Synopse der informellen Beteiligung zum Teilregionalplan Windenergie

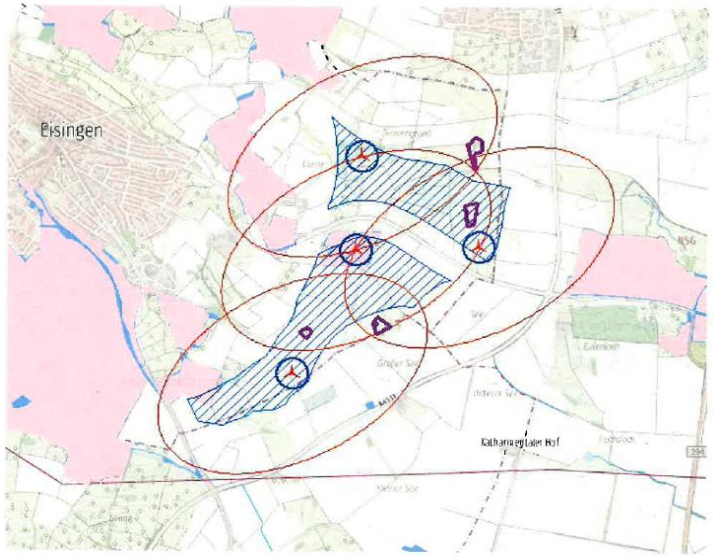
Lfd. Nr.	ToB-Nr.	Hinweisgeber	Sachverhalt/Anregung/Bedenken	Behandlung/Abwägung
1	1415	Gemeindeverwaltung Eisingen	Flächen und WEA Eisingen
